COMMUNE DE JOUY-LE-POTIER
DEPARTEMENT DU LOIRET

Plan Local d'Urbanisme

RAPPORT DE PRÉSENTATION

Modification n° 1 du PLU
Dossier d'approbation

Emplacement réservé n° 1 avant et après modification - échelle 1/3000

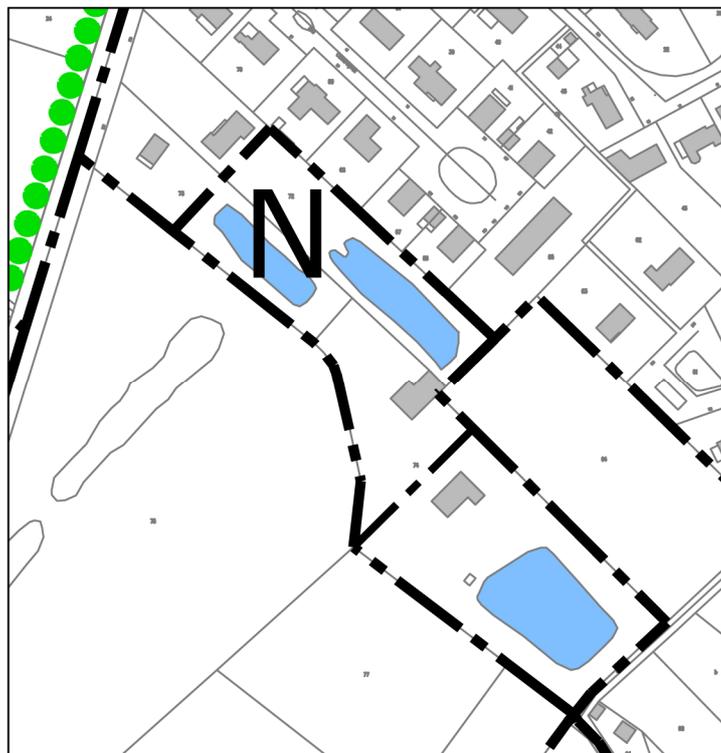
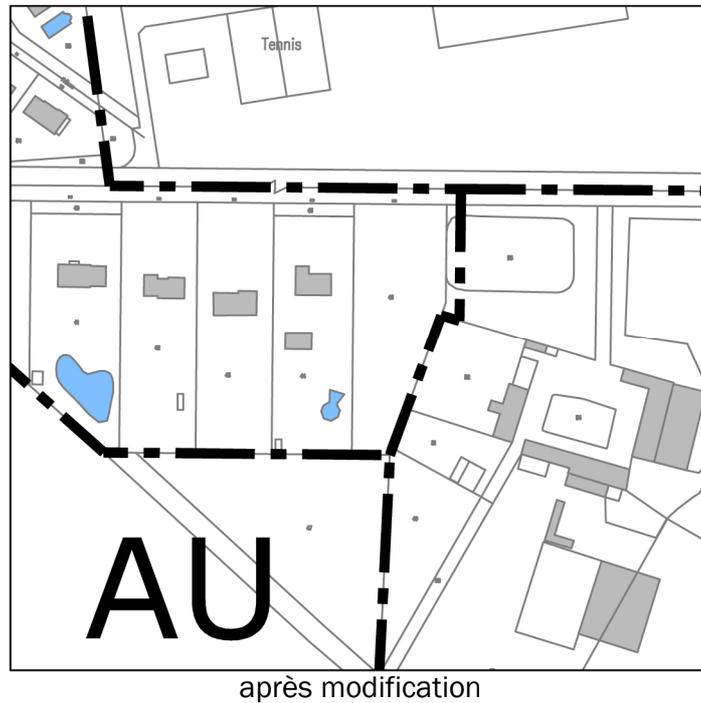
*** Suppression de l'emplacement réservé n°1 :**

Une erreur apparaît sur la liste des emplacements réservés qui destine l'ER n°1 à l'accès à la station d'épuration, ce qui n'est pas le cas. Cet ER n°1 était initialement dédié au tracé d'un cheminement piéton qui viendrait à terme ceinturer le bourg. Or ce cheminement doux pourrait plutôt emprunter le sentier de l'Etoile (chemin existant et déjà pratiqué par les promeneurs), situé à environ 200m, et longer ensuite la rue de Ligny le long de laquelle une bande de 10 mètres de large a été acquise par la commune afin de créer un cheminement piéton. Il n'est donc plus nécessaire

de bloquer des terrains qui seront difficiles à acquérir alors qu'une alternative satisfaisante a été trouvée.

Cet ER trouve une traduction dans le PADD, sur le schéma de développement : il est ainsi important de préciser que le principe de liaison interquartiers est maintenu, ce n'est que le tracé qui change en étant décalé d'environ 200m.

Emplacement réservé n°4 avant et après modification - échelle 1/3000

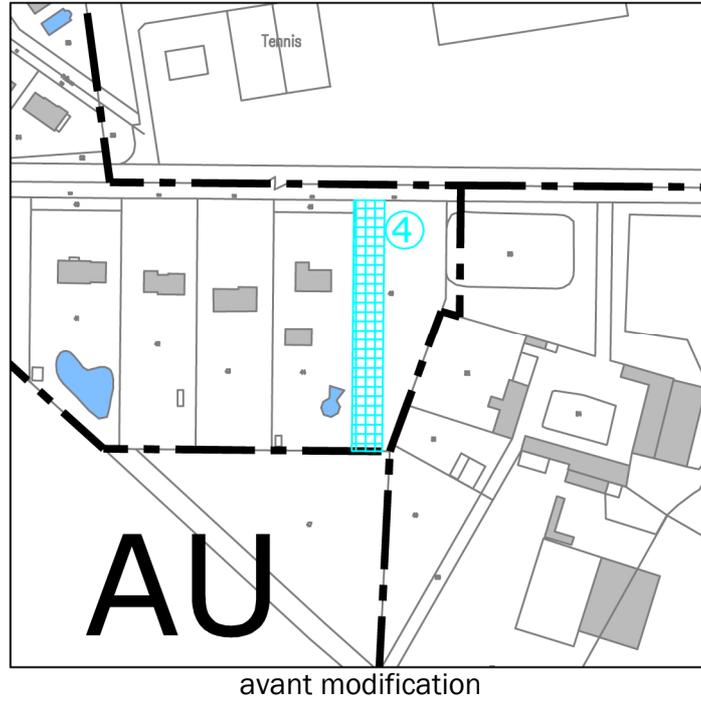
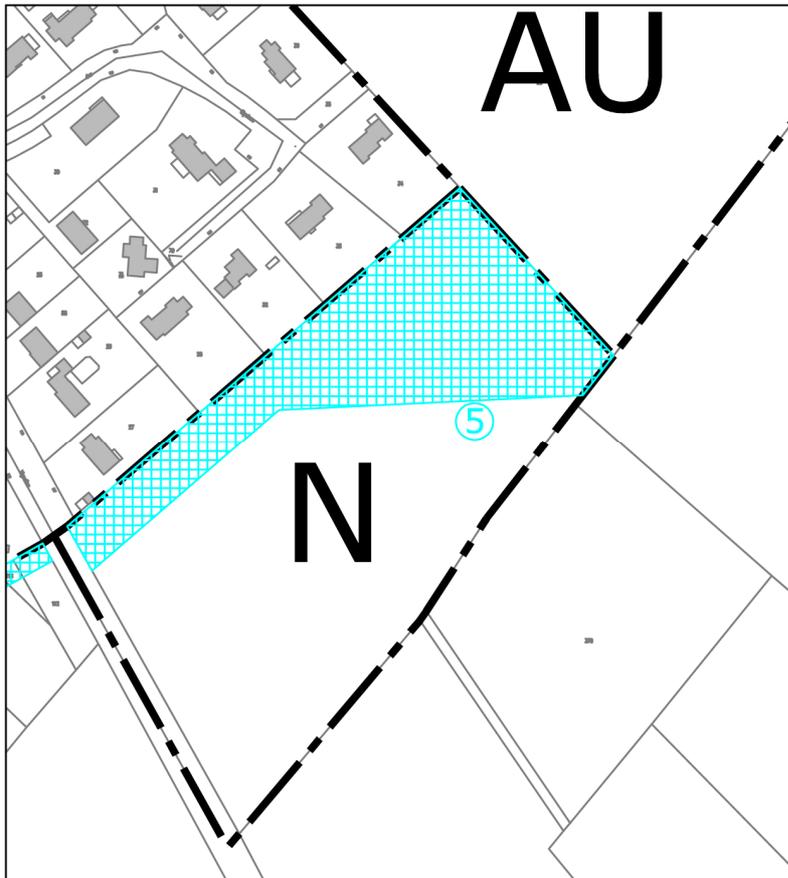
*** Suppression de l'emplacement réservé n°4 :**

Initialement prévu pour la desserte du lotissement de la Charbonnière, cet accès a été abandonné pour des raisons de sécurité au profit du chemin de la Charbonnière qui semble plus approprié. Cette suppression avait déjà été évoquée dans la délibération approuvant le permis d'aménager sur le lotissement en question. L'emplacement réservé n'a donc plus lieu d'apparaître sur le plan de zonage du PLU.

Emplacement réservé n°5 avant et après modification - échelle 1/3000

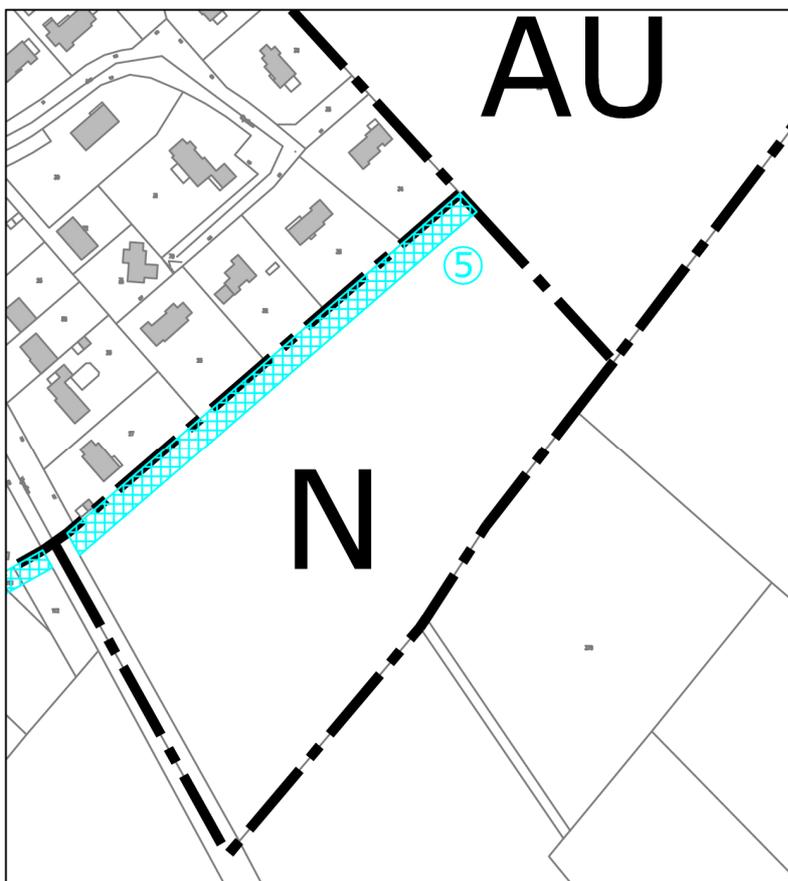
*** Réduction de l'emplacement réservé n°5 :**

Dédié au passage de réseaux, à l'aménagement d'un cheminement doux et d'un bassin de rétention des eaux pluviales, cet emplacement réservé a été délimité sur une grande partie d'une parcelle classée en zone N au règlement du PLU car une espèce de plante protégée a été repérée sur le site dans le cadre de l'évaluation environnementale du PLU. La parcelle dans son ensemble apparaît d'ailleurs dans le PADD en tant que « protection des paysages et des sites naturels » sur le schéma du PADD « protections ».

Le bassin de rétention a été aménagé sur la zone AU qui jouxte le secteur, le passage des réseaux se fait sur le pourtour du terrain et il ne reste en fait que le cheminement doux à réaliser. Considérant que le seul classement en zone N protège le terrain et sa flore, et qu'une bande de 10m de large en limite Nord de la zone suffira pour la réalisation du cheminement doux, il n'est pas nécessaire de préserver l'emplacement réservé dans sa globalité. Il sera donc réduit à la bande de 10m le long du lotissement situé en bordure Nord Ouest du site. Sa superficie passe ainsi de 9330m² à 2094m².
